ACTA SESIÓN EXTRAORDINARIA N. ° 46/ 2020
CONCEJO MUNICIPAL DE CONCEPCIÓN

Oficio ordinario N° 46 del 13 de abril de 2020, de la Asesor Urbanista, mediante el cual remite informe técnico sobre las observaciones a la imagen objetivo de la 15va modificación del Plan Regulador de Concepción, ante lo cual se requiere aprobar los términos para desarrollar el anteproyecto y tome acuerdo de sus observaciones.

Continuamos **OBSERVACIÓN 4 C27** Requirente Rory Farfan Ulloa.

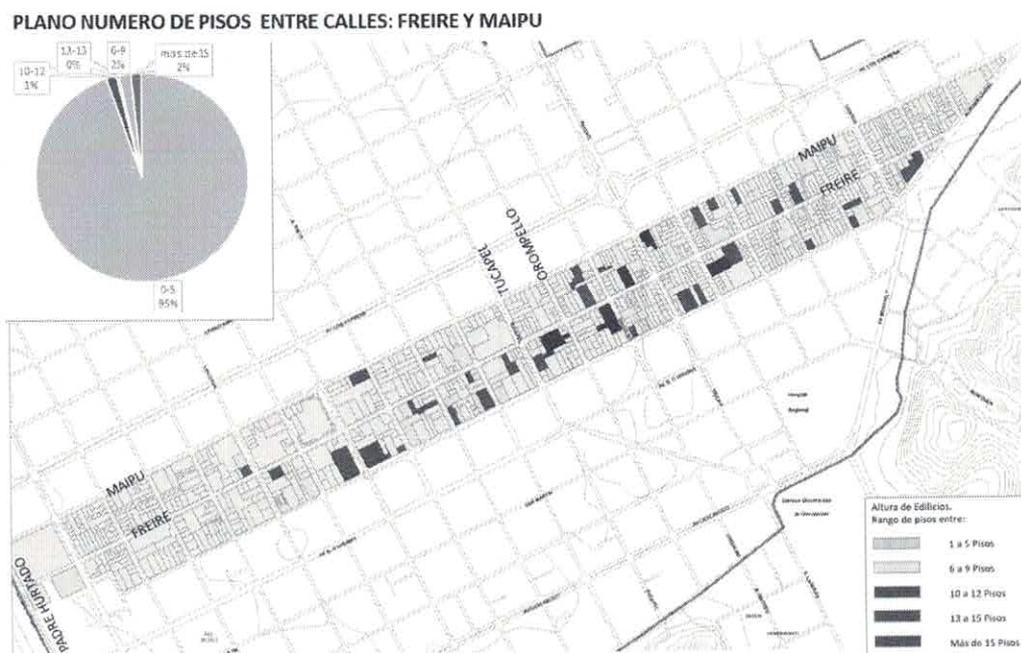
En lo concreto, propone que Freire mantenga una misma altura en toda su extensión, para mantener una imagen urbana coherente. Propone un límite de 12 pisos y la condición de eje de servicio residencial. Específicamente solicita se mantenga esta condición en el tramo de Freire entre Tucape y Orompello, que según la imagen objetivo corresponde a un eje peatonal, con altura de 5 pisos. Propone se establezca como incentivo mayores alturas a proyectos que contemplen usos de suelo comercial en primer piso y vivienda en los restantes, mientras se mantenga la relación entre su altura y el ancho de la calle en el factor 1,5. Mediante imágenes muestra que una altura de 12 pisos generaría menor segmentación en el tejido de la manzana.

Señala como dato, varios proyectos de más de 20 pisos en construcción en las cercanías, así como su rol de vía de transporte público. Como fundamento, el interesado señala, que limitar la altura a 5, 7 y 9 pisos en el área central contribuirán a segmentar más el tejido urbano. Asimismo, señala que restringir la altura a de la manera señalada en cuadras donde ya hay proyectos ejecutados o en desarrollo de 20 pisos, interrumpiría la transformación de áreas en piezas urbanas densificadas. En base lo señalado, solicita que en las cuadras en que ya se verifica un proceso de densificación avanzado, se proponga límites más cercanos al promedio de altura generado, para promover un proceso continuo de transformación.

Observación competente fundada, en el marco de la imagen objetivo: Se analizó las alturas predominantes en calle Freire, y específicamente en la cuadra entre Tucapel y Orompello, con lo que se demuestra que el grado de consolidación de un estado densificado no se verifica, siendo la edificación bajo 5 pisos la más presente. En este sentido, a pesar de las intervenciones puntuales con edificios de altura mayor a 15 pisos, la altura propuesta por la Imagen Objetivo permitirá equilibrar la relación entre lo existente y las nuevas edificaciones que se ejecute a futuro. En la etapa de anteproyecto, se aportará mayor cantidad de datos al respecto.

NO ACOGE LA OBSERVACIÓN DEL REQUERENTE.
